PR4.2 Avis d'experts sur la recevabilité

Recueil des avis issus de la consultation auprès des ministères et organismes

Projet : Projet éolien des Neiges – Secteur Ouest sur le territoire des municipalités régionales de comté de La Jacques-Cartier et de La Côte-de-Beaupré par Société de projet BVH3, s.e.n.c.

Numéro de dossier : 3211-12-244

Figure 1. Scénario avec le plus d'impact sur l'habitat de la Grive de Bicknell

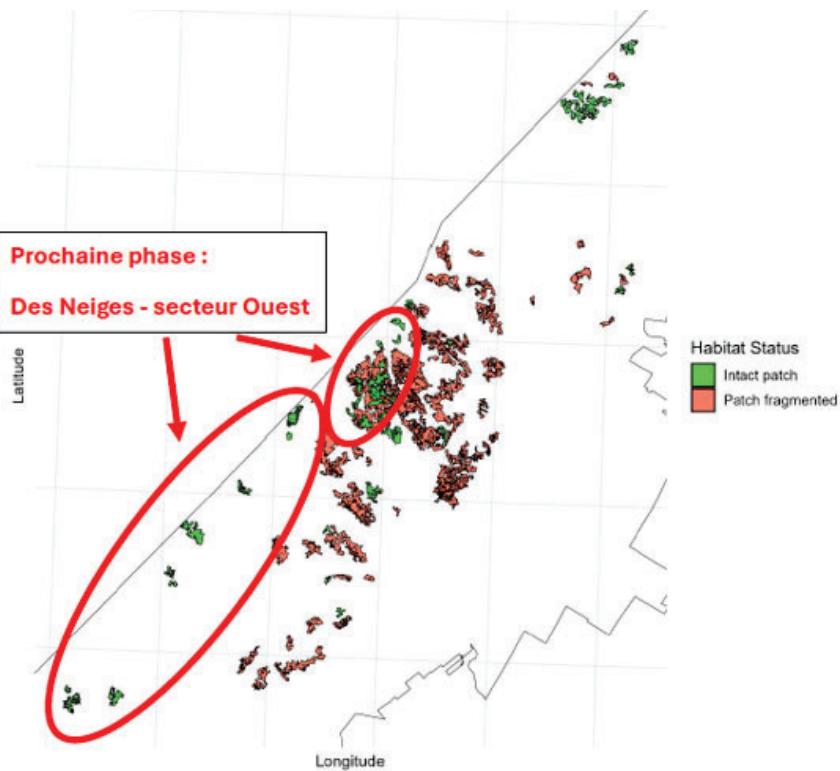
Rappelons que le projet Seigneurie de Beaupré 2, 3 et 4 a provoqué la fragmentation de 71,4 % des grands peuplements (>120 ha) d'habitat « Très bon » et « Bon » de la Grive de Bicknell et les projets Secteur Charlevoix et Secteur Sud augmenteront cet indice de fragmentation à 85,7 % (Tableau 2), c'est-à-dire qu'il resterait seulement 14,3 % des grands peuplements d'habitat prédict « Très bon » et « Bon » intacts dans la Seigneurie de Beaupré (Figure 1 en annexe).

Figure 1 : Secteur de l'aire de répartition à éviter en rouge et secteur en vert où la mise en place d'éoliennes est acceptable.

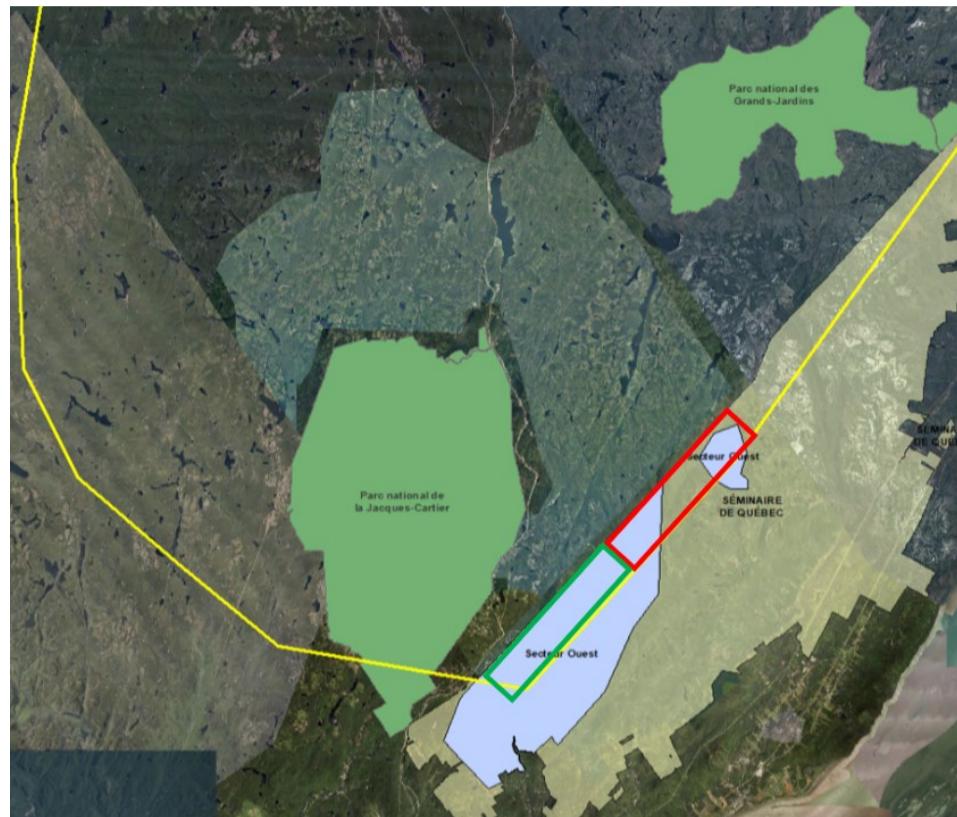
- Thématiques abordées : Caribou forestier
- Référence à l'addenda :
- Texte du commentaire : Selon la littérature scientifique, les répercussions des éoliennes sur les populations de caribous forestiers peuvent se faire sentir non seulement aux sites d'implantation des infrastructures, mais également dans un rayon pouvant aller jusqu'à 4 km de ceux-ci. Dans le cas spécifique des éoliennes, le bruit et le mouvement des pales peuvent générer une modification des comportements anti-prédateurs et ultimement un abandon d'habitats optimaux. Ce faisant, la protection intégrale de l'aire de répartition du caribou exigerait que l'ensemble des éoliennes situées dans l'aire de répartition ainsi que celles localisées dans la zone tampon de 4 km soit relocalisé. De ce fait, il est demandé de relocaliser les éoliennes situées dans l'aire de répartition et non celles situées dans la zone tampon de 4 km, ce qui est déjà un compromis entre la protection d'une espèce vulnérable et le virage vers une énergie verte.

Cependant, grâce à la connaissance fine de cet habitat, la DGFa 03-12 est d'accord à ce qu'une section de cette aire de répartition soit occupée par des éoliennes. Le secteur en vert sur la figure 1 représente un habitat moins propice aux caribous compte tenu des peuplements forestiers présents (peuplement avec une abondance de feuillus). En plus d'être constitué de peuplements moins propices, ce secteur est en périphérie de l'aire de répartition. C'est cette combinaison de facteurs qui permet à la DGFa 03-12 d'être plus souple dans la protection de ce secteur de l'aire de répartition de la population de caribous de Charlevoix. Ainsi la DGFa 03-12 demande à ce que l'ensemble des éoliennes soit relocalisé dans la zone dite acceptable.

déployés afin d'éviter la détérioration de cet habitat. Ainsi, le projet doit être revu, et ce, afin d'éviter complètement la mise en place d'infrastructures à l'intérieur de la zone en rouge de l'aire de répartition du caribou forestier, population de Charlevoix. L'habitat localisé dans la zone en rouge (Figure 1 ci-dessous) est constitué de hauts plateaux, un type d'habitat qui est recherché par les caribous. De plus, avec les changements climatiques, ces hauts plateaux risquent de devenir des refuges d'importance pour cette espèce

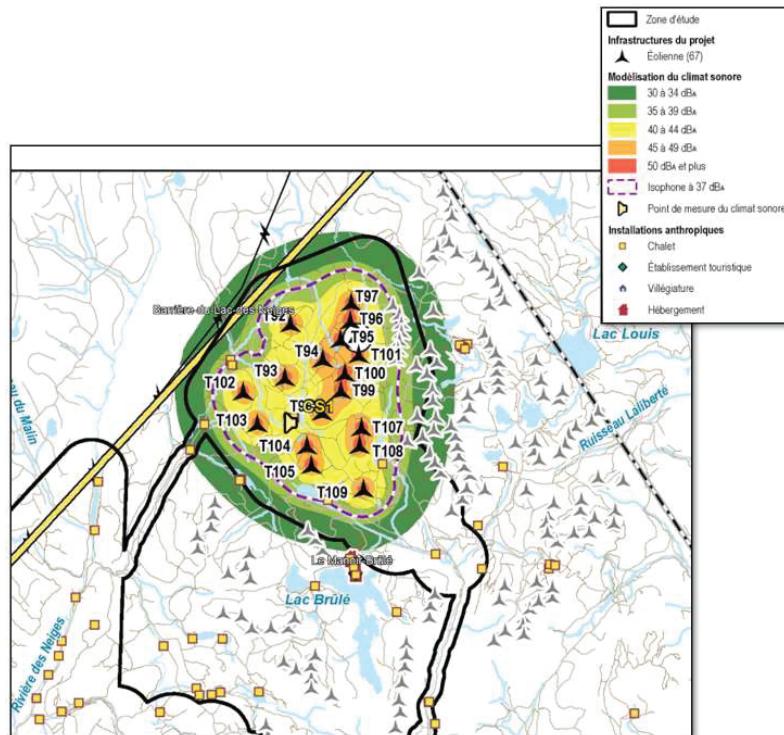
À la section 7.11.5 du *Volume 1 : rapport principal*, il est mentionné :

« Dans le secteur nord-est de la zone d'étude, l'impact sonore du projet Secteur ouest pourrait s'additionner à celui des parcs éoliens de la Côte-de-Beaupré et de la Seigneurie de Beaupré en exploitation dans le cas de quelques chalets. »

Certaines des éoliennes, en particulier celles du parc de la Seigneurie de Beaupré 2 et 3, sont localisées à l'intérieur de la zone d'étude du projet. Toutefois, la contribution sonore de ces éoliennes n'a pas été évaluée.
